# Propositions pour le Parc Naturel Urbain (PNU) d'Aix en Provence

***Septembre 2024***

Comités d'intérêt de quartier : Cézanne – Vallée de la Torse, Pont de Béraud, Cuques Saint-Jérôme

Chemin entre l'avenue de la Cible et l'avenue des Infirmeries

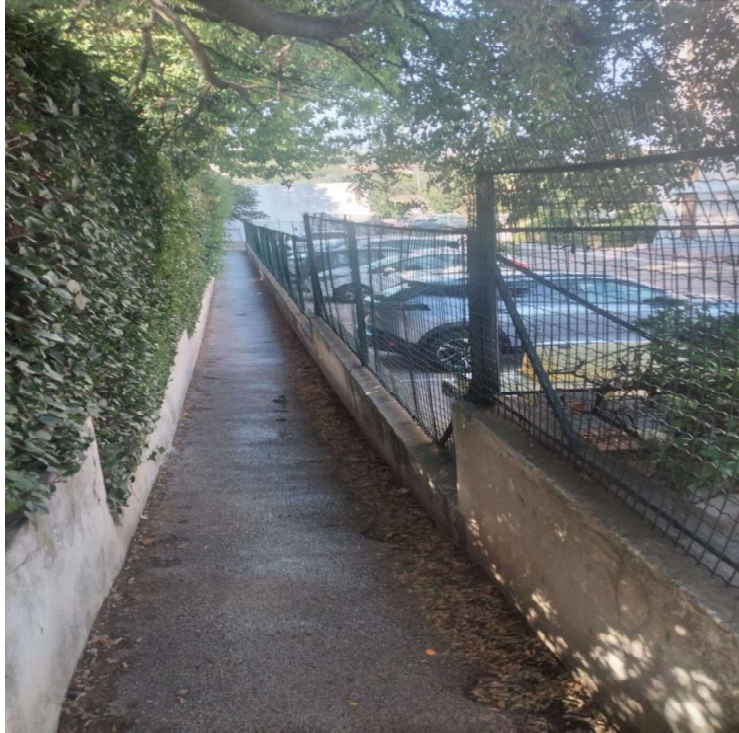
- Chemin piéton étroit et peu visible.

- ✓ Élargir le passage piéton ou, à défaut, aménager un point de croisement à mi-longueur et prévoir un aménagement paysagé long du supermarché

Ce cheminement qui débouche sur le parking de l'ancien supermarché Casino devenu en juillet 2024 Intermarché passe par un très étroit passage piéton peu visible, que peu de gens connaissent, et où les croisements ne sont pas faciles.

Ce cheminement devrait être mieux mis en valeur et si possible agrandi pour en faire une voie de passage bien identifiée en négociant avec la résidence riveraine une bande de terrain appartenant au parking de cette résidence.

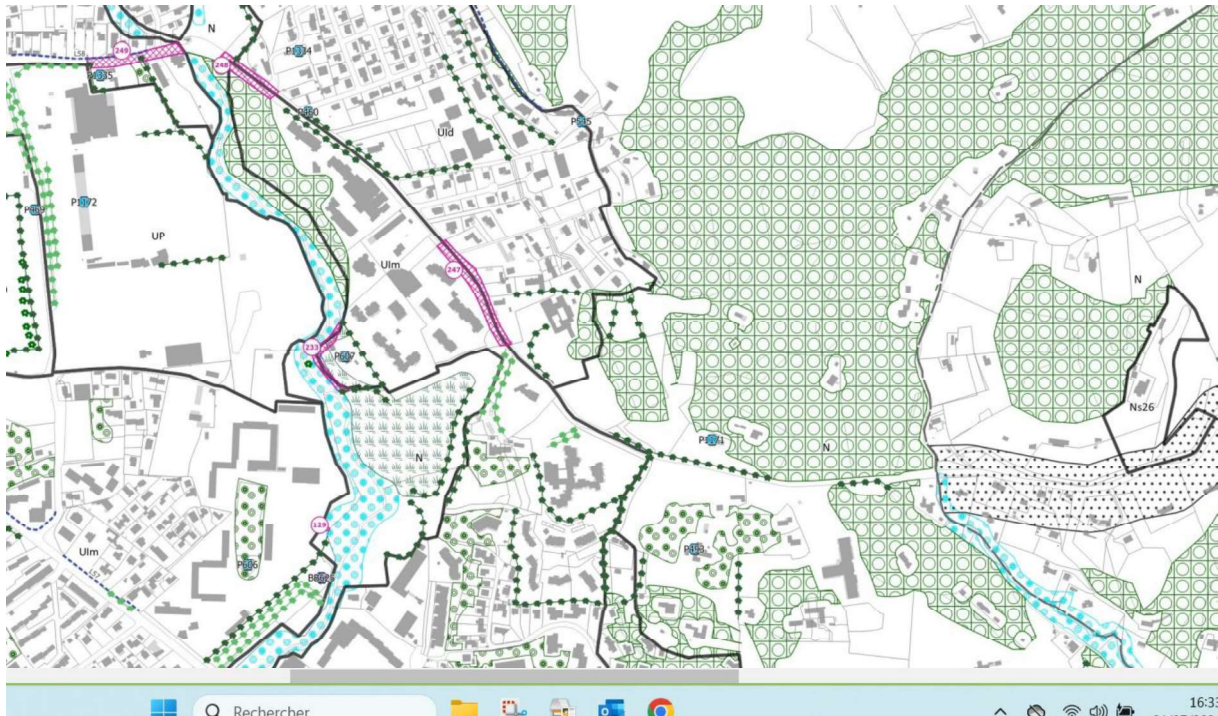
- Entretien insuffisant de la promenade.
- Érosion des berges.
- Accès difficile pour PMR et cyclistes à partir de l'avenue Gambetta.

- ✓ Clarifier le programme de travaux annoncé pour 2024, incluant le traitement des racines apparentes et l'entretien de la mare.
- ✓ Traiter les effondrements des berges et réaliser des aménagements doux à moindre coût, comme proposé par Ménélik.
- ✓ Améliorer la pente d'accès depuis Gambetta pour PMR et cyclistes.

Le grand succès de fréquentation de cette promenade nécessite un meilleur entretien. Lors des réunions du conseil de quartier du Val Saint André, un programme de travaux a été annoncé pour 2024, avec notamment le traitement des systèmes racinaires apparents et le curage de la mare, mais sans qu'aucun calendrier précis ait été fourni.

Le tronçon de raccordement en forte pente depuis l'avenue Gambetta nécessiterait une requalification pour améliorer et sécuriser l'accès des PMR et des cyclistes. Son profil actuel, son étroitesse, et son envahissement par des buissons le rendent incommode et dangereux.

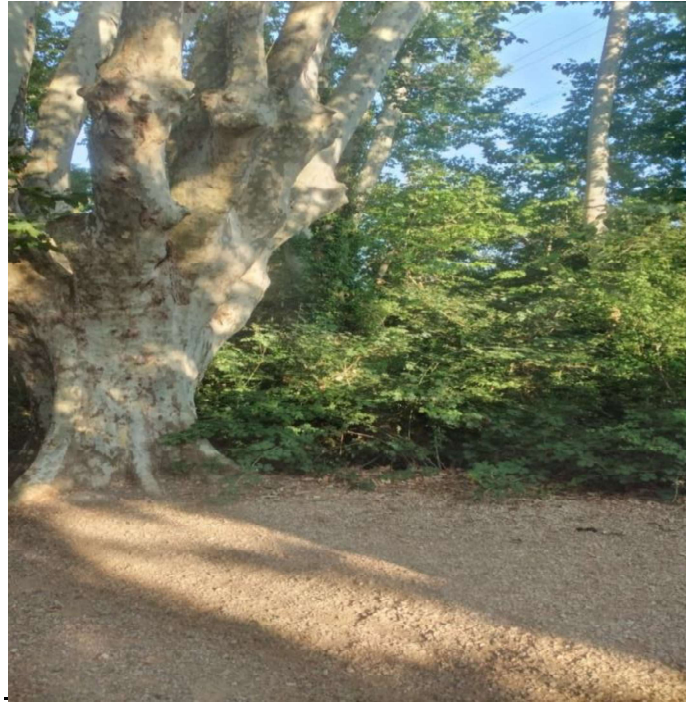
- Traversée difficile du ruisseau Baret pour les piétons et les cyclistes , impossible pour les PMR.

- ✓ Construire une passerelle pour piétons et cyclistes, et dans l'immédiat, installer des "pas japonais" temporaires pour faciliter la traversée.
- ✓ Assainir le terrain servant de parking temporaire et revoir la signalisation sur l'avenue des Écoles Militaires.

Platane centenaire aux débouchés de la traverse de la Cortésine, de l'allée de la Gnasse et du projet de passerelle sur le ruisseau Baret

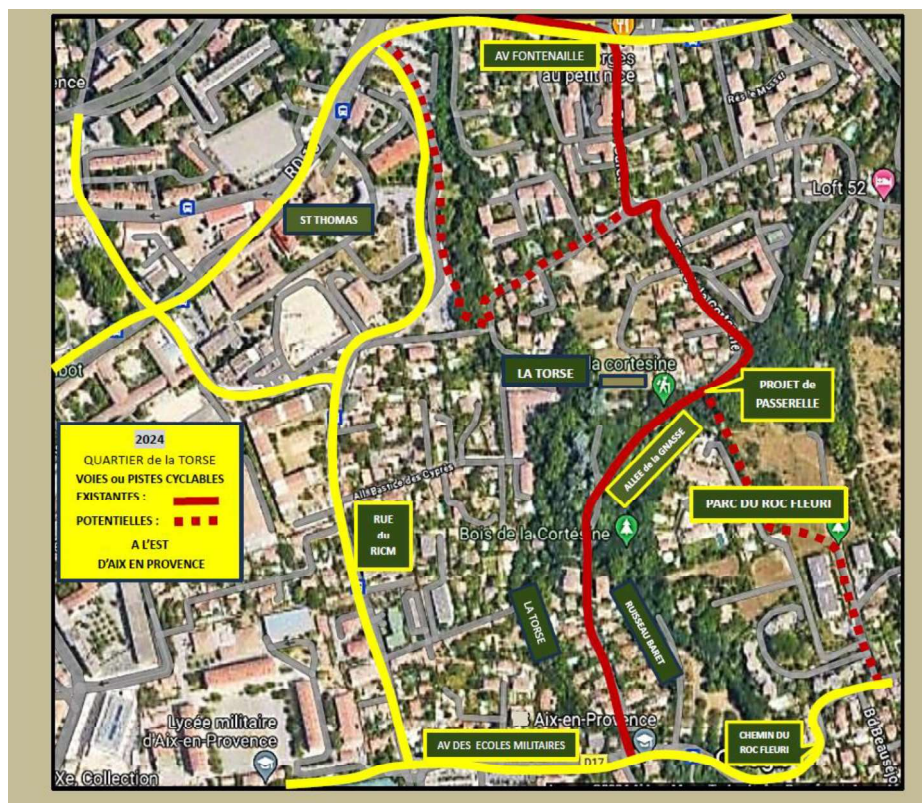
En effet, depuis au moins 3 ans, il est question d'une passerelle piétons-cyclistes (le cas échéant PMR) sur le ruisseau Baret permettant une liaison facile entre la coulée verte et la traverse de la Cortésine. Il s'agit d'un projet reliant les deux berges du Baret estimé à près de 300 000 € qui avait donné lieu à des négociations avec l'agence régionale de l'eau en vue de l'obtention d'une subvention afin d'en diminuer le coût pour la commune. En 2023, les contacts établis notamment avec l'actuel premier adjoint et avec le DGST adjoint chargé des bâtiments et des grands travaux avaient laissé espérer qu'un financement était possible dans le budget 2024 mais début 2024, M. Eric Chevalier nous a indiqué que cela n'avait pas pu être programmé. Le coût du projet résultait notamment de la nécessité de prévoir une longue passerelle en raison de la configuration difficile et encaissée des lieux et ce sans que soit assuré l'accord des services de l'Etat chargé de l'application de la loi sur l'eau.

Nous avons aussi demandé à être destinataires du plan de cet ouvrage mais en dépit d'un accord de principe donné par M. Eric Chevalier à 2 reprises, nous n'avons toujours rien reçu. Devant ces difficultés, nous proposons une solution plus simple et plus logique à mettre en œuvre qui consiste à prévoir une passerelle reliant directement la traverse de la Cortésine à la rive gauche du Baret à proximité du grillage délimitant la propriété des frères Torres. Cet ouvrage situé en hauteur à plus de 5 mètres au-dessus du lit du Baret devrait poser moins de problème au regard des contraintes de la loi sur l'eau. De plus, il pourrait être, en raison de son mode de construction, d'un coût inférieur au projet de passerelle étudié par la ville, et ne poserait aucun problème d'utilisation. Il permettrait un nouveau cheminement cycliste facile à utiliser en passant par les résidences du Nid et de l'Ecrin aboutissant à l'avenue des Ecoles Militaires via le chemin du Roc Fleuri. C'est une solution qui nous paraît réaliste et relativement simple à mettre en œuvre.

Accès au Lavoir

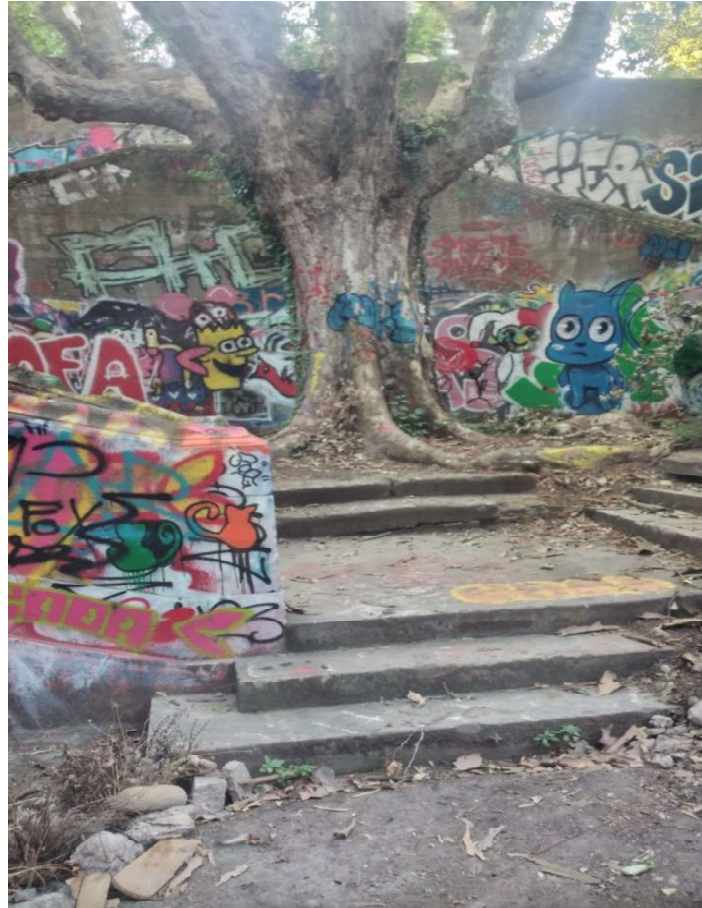
Nos propositions visent donc à prolonger ce chemin au travers du lavoir. Un aménagement à minima nécessiterait la création d'une ouverture au nord de l'enceinte du lavoir et la pose de quelques passerelles métalliques. Un tel aménagement permettrait aussi aux engins des

services des espaces verts et de la voirie d'accéder facilement au lavoir. L'innaccessibilité actuelle est la raison de l'absence d'entretien à tous les niveaux de ce site qualifié pourtant de « pépite » dans la brochure PNU de la municipalité.

Schéma de circulation

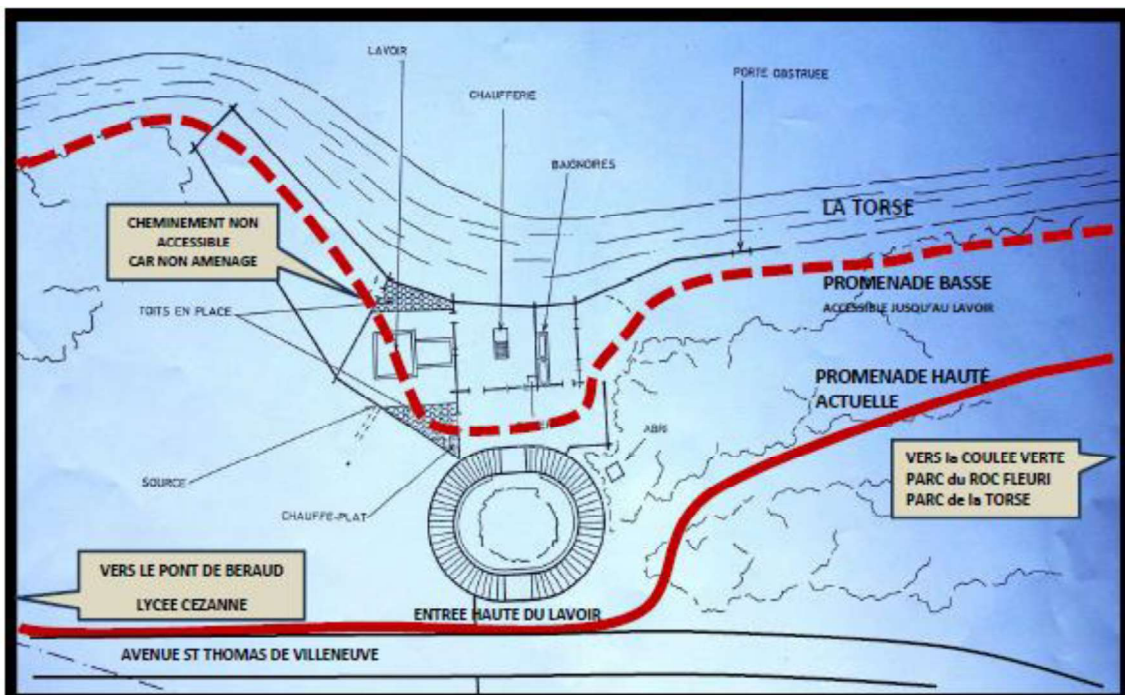
Notre proposition aboutirait au schéma de circulation présenté ci-dessous

*Cheminements piétons prévus dans le PLUI*

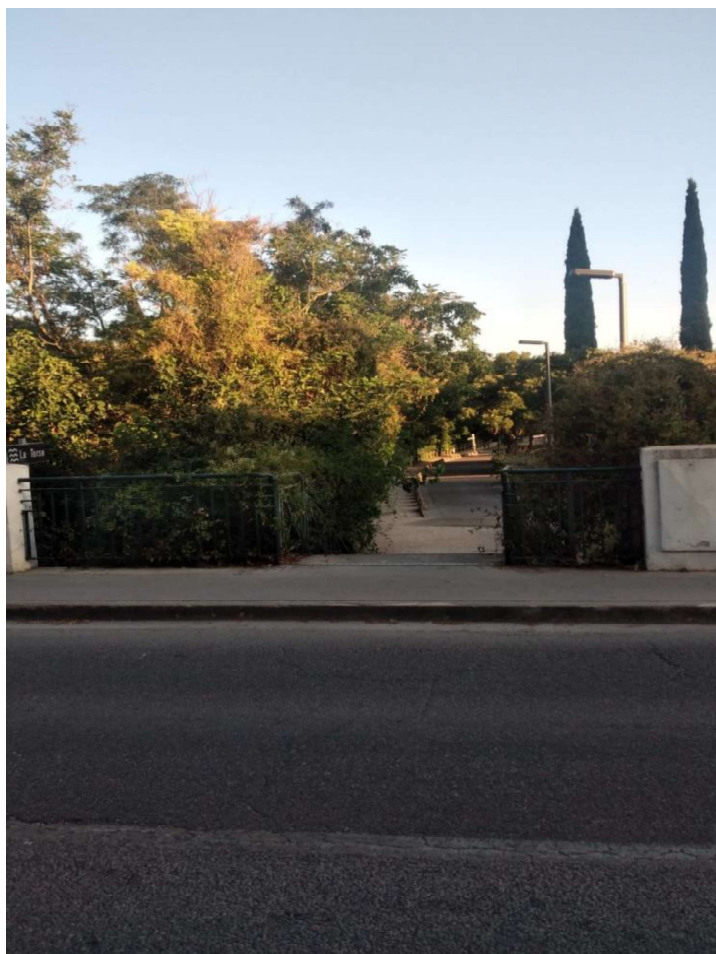
Il conviendrait aussi que les cheminements piétons identifiés dans le PLUI (liaisons piétonnes signalées par un tireté rouge) au niveau des immeubles en voie de finition sur le site de l'ancienne clinique Rambot et proches du lavoir Saint Thomas soient mis en place dans les meilleurs délais.
